**Forum mondial de l'harmonisation des Règlements
concernant les véhicules**

Cent-cinquante-deuxième session

**Accord de 1958 - Considération des projets
de rectificatifs aux Règlements existants proposés par le GRPE****Proposition de rectificatif 1 au complément 7 à la série 05
d'amendements au Règlement n° 83
(Émissions des véhicules des catégories M₁ et N₁)****Communication du Groupe de travail de la pollution et de l'énergie***

Configuration de la sonde de prélèvement des particules

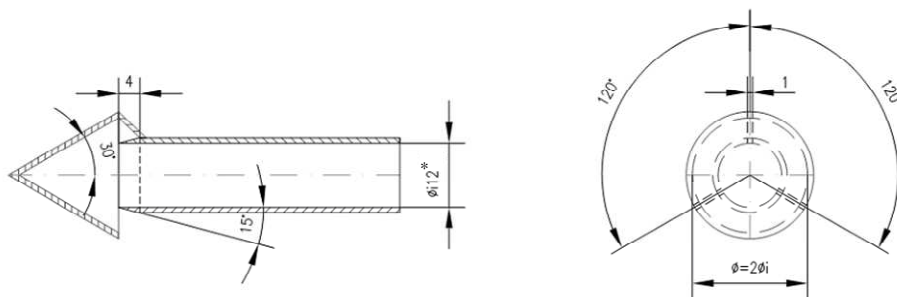
Annexe 4 a), appendice 4, figure 13, modifier comme suit:

* Diamètre intérieur minimum
Épaisseur des parois: ~ 1 mm – Matériaux: acier inoxydable
